INTERVENTI PER IL DRAGAGGIO DI 2,3 Mm³ DI SEDIMENTI IN AREA MOLO POLISETTORIALE E PER LA REALIZZAZIONE DI UN PRIMO LOTTO DELLA CASSA DI COLMATA FUNZIONALE ALL'AMPLIAMENTO DEL V SPORGENTE DEL PORTO DI TARANTO PROGETTO DEFINITIVO

Titolo elaborato **STUDIO IMPATTO AMBIENTALE**
RISCONTRO NOTA COMMISSIONE TECNICA DI VERIFICA AMBIENTALE
NOTA PROT. N° CTVA - 2013 - 1317 DEL 11/04/2013

Elaborato
SIA 011

OGGETTO: Istruttoria VIA "Interventi per il dragaggio di 2,3 Mm³ di sedimenti in area Molo Polisettoriale e per la realizzazione di un primo lotto per la cassa di colmata funzionale all'ampliamento del V sporgente del Porto di Taranto" - Proponente Commissario straordinario e Presidente dell'Autorità Portuale di Taranto - Richiesta Integrazioni nota MATTM prot. n. CTVA-2013-1317 del 11/04/2013

Sezioni dei Capannoni di stoccaggio dei sedimenti trattati

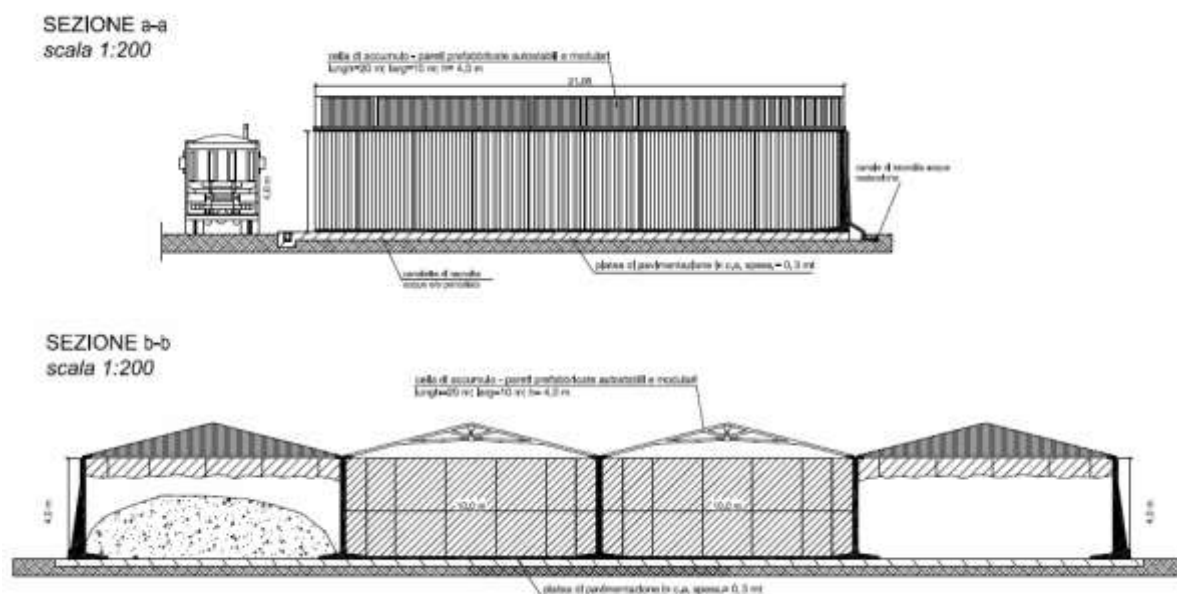
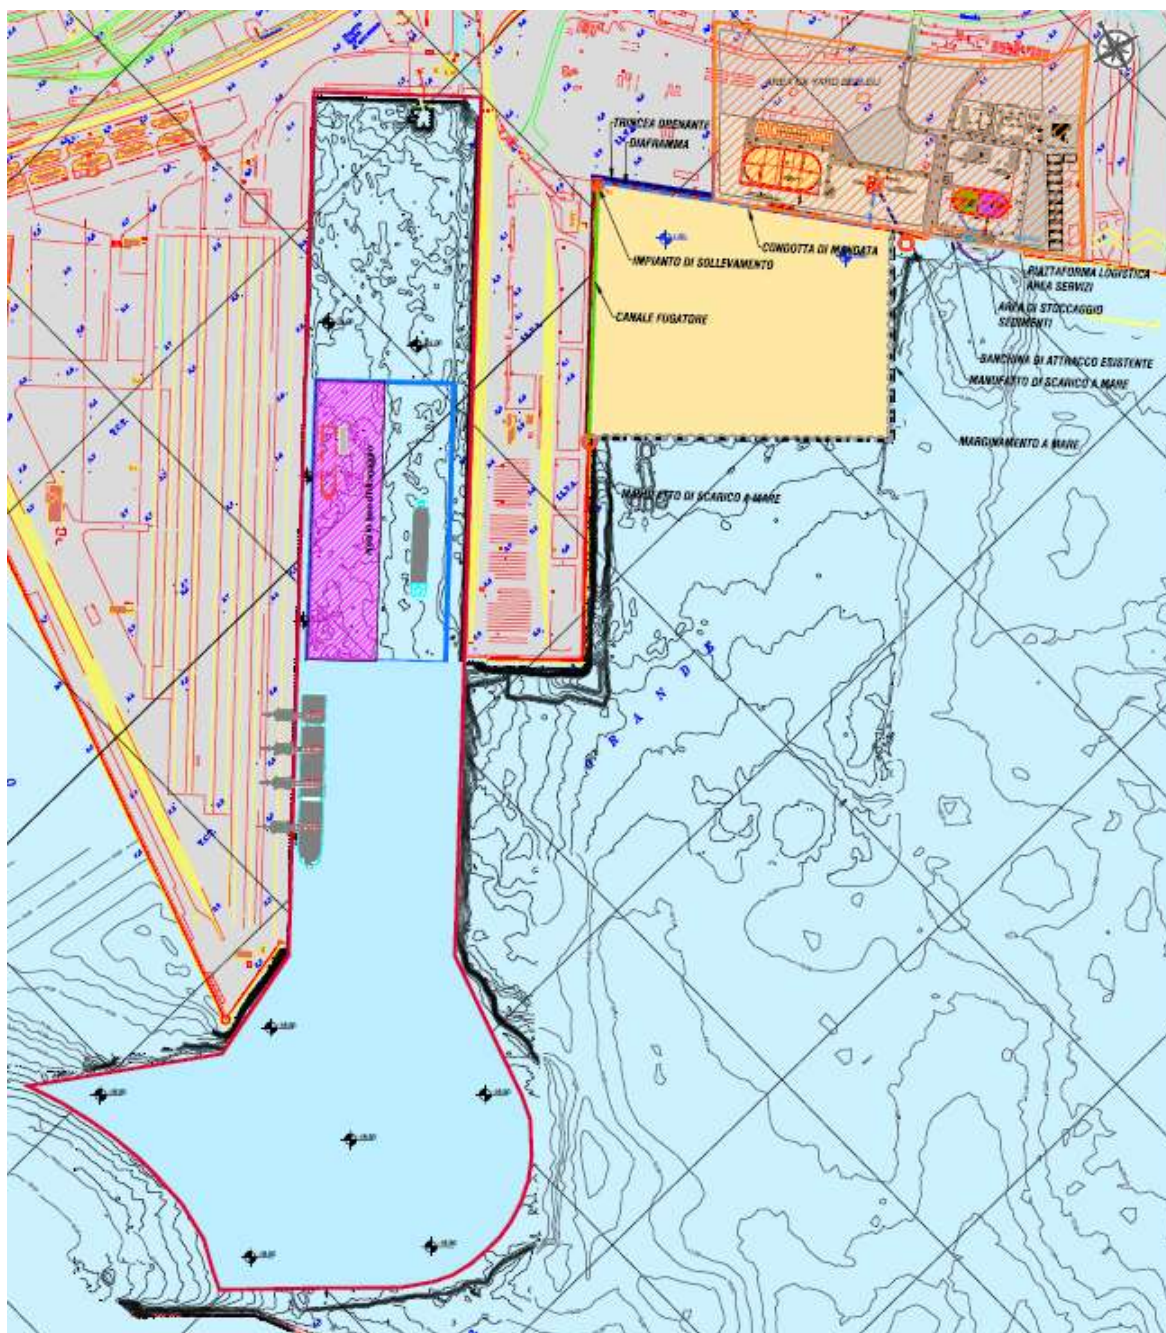
15. fermo restando che le tempistiche e le caratteristiche tecniche delle vasche e dei capannoni di stoccaggio temporaneo dei sedimenti devono corrispondere a quanto previsto dall'art. 5-bis della legge 84/94 e successive modificazioni, con requisiti di permeabilità almeno equivalenti a $K \leq 1,0 \times 10^{-9}$ m/s per uno spessore ≥ 1 m, chiarire il ruolo dei capannoni di stoccaggio temporaneo dei sedimenti nel piano di gestione dei sedimenti pericolosi e implementare il quadro progettuale con il piano di smontaggio dei capannoni medesimi;

Come riportato nel capitolo 6 della Relazione tecnica e illustrativa (PUG102_PDED001) i sedimenti pericolosi saranno i primi ad essere dragati e temporaneamente accumulati in una apposita vasca di stoccaggio opportunamente impermeabilizzata.

Tali capannoni saranno opportunamente coperti sia per evitare la dispersione nell'ambiente di polveri potenzialmente contaminate e sia per evitare che siano sottoposti al dilavamento delle acque meteoriche.

Si segnala infine che tali capannoni sono di carattere provvisorio e quindi verranno smontati al termine delle lavorazioni.

Il piano di smontaggio dei capannoni sarà redatto in fase di progetto esecutivo nell'ambito del piano di manutenzione dell'opera.

Interventi sotto banchina lato Polisettoriale

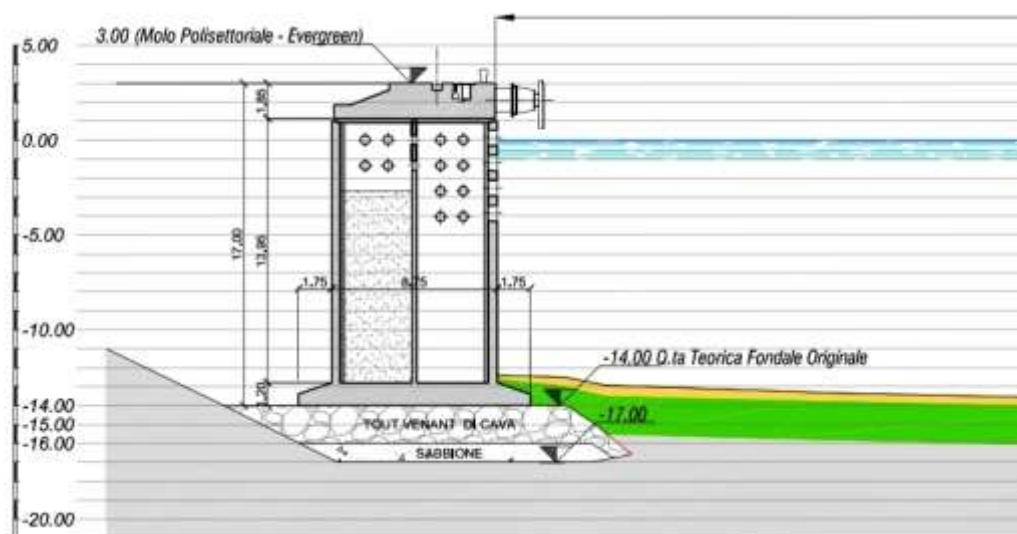
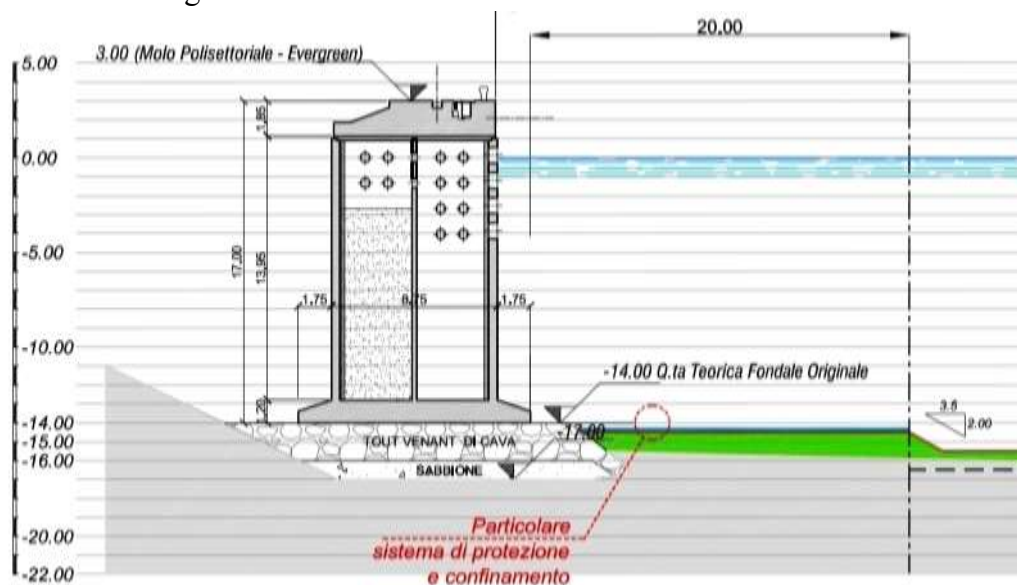
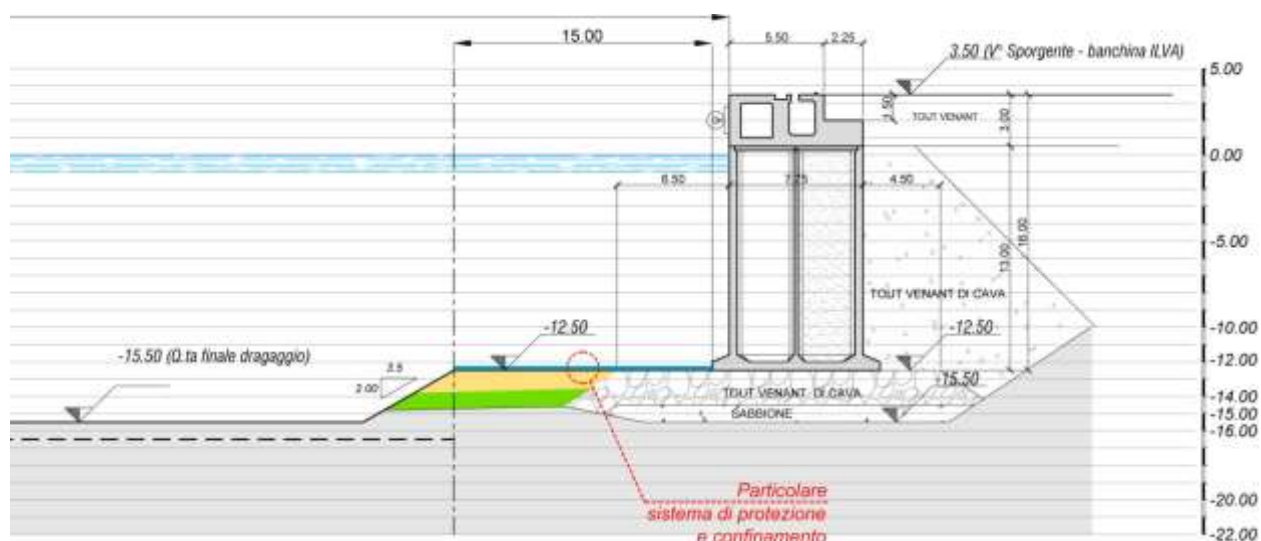
18. approfondire le misure di mitigazione utilizzate per il piede delle banchine ove non è garantita la rimozione di tutti i sedimenti gialli e rossi e indicare i tempi di usura e manutenzione per i materassini reattivi e di protezione previsti;

Particolare attenzione dovrà essere posta nel dragaggio lungo le banchine, per non scalzare lo scranno d'appoggio delle medesime.

Dalle verifiche tecniche (vedi elaborato PDED009) è stata valutata una fascia di rispetto di 20 m dal filo dei cassoni del Polisettoriale e di 15 m da quella del V Sporgente

Fase 6b. dragaggio sotto banchina del Polisettoriale e in radice, durante tale fase la quota da raggiungere è quella del basamento dello scanno di fondazione posto a quota – 14.50m, per 157 m³ secondo la sagomatura riportata nella seguente figura e nell'elaborato grafico PDEG024a.

Fase 6c. in tale fase il dragaggio avverrà sotto banchina del Molo V Sporgente e la quota da raggiungere è quella del basamento dello scanno di fondazione posto a quota – 12.50 m, secondo la sagomatura riportata nella seguente figura, i volumi da dragare sono pari a 8.731 m³.
